## 台灣自來水股份有限公司 函

發文字號：台水營字第1080012950號

主旨：修正「本公司用戶表位設置原則」「參考圖例1-1：總表及獨立表設置位置」圖1之5之註記，並自即日生效，請查照。

參考圖例1-1：總表及獨立表設置位置

1-5 建築物有私設人行道路，且兩旁有空地者，表位退縮至私設人行道路後之空地，惟考量日後外線之維護，應經申請人之同意。

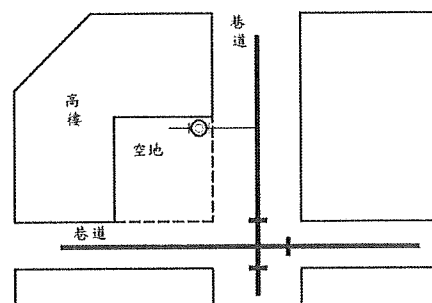
- 一、本次修正係於旨揭原則「參考圖例1-1：總表及獨立表設置位置」圖1之5之註記增列「惟考量日後外線之維護，應經申請人之同意」字樣。
- 二、檢送修正後「本公司用戶表位設置原則」、「同意書範本」及「修正對照表」各1份。

修正後規定	現行規定	說明
<p>圖例 I-1</p> <p>1 之 5：建築物有私設人行道路，且兩旁有空地者，表位退縮至私設人行道路後之空地，<u>惟考量日後外線之維護，應經申請人之同意。</u></p> 	<p>圖例 I-1</p> <p>1 之 5：建築物有私設人行道路，且兩旁有空地者，表位退縮至私設人行道路後之空地。</p> 	<p>依本公司營業章程第16條：「用戶用水設備發生漏水時，其外線部分由本公司負擔費用代為修理，惟於施工必要範圍內，必須挖掘用戶地面或拆損其構造物時，除漏水係可歸責於本公司之事由外，僅由本公司回復至原有使用功能。」，考量總表位設置於退縮地，日後外線漏水修理時路面修復之疑慮，因章程原已約定外線修復責任，經用戶簽定之章程亦已具同意之效力，爰於圖例I之5之註記「建築物有私設人行道路，且兩旁有空地者，表位退縮至私設人行道路後之空地」後面增列「惟考量日後外線之維護，應經申請人之同意」字樣，可於圖審時告知申請人，日後須同意由本公司進行維修及路面僅回復至原有使用功能。</p>
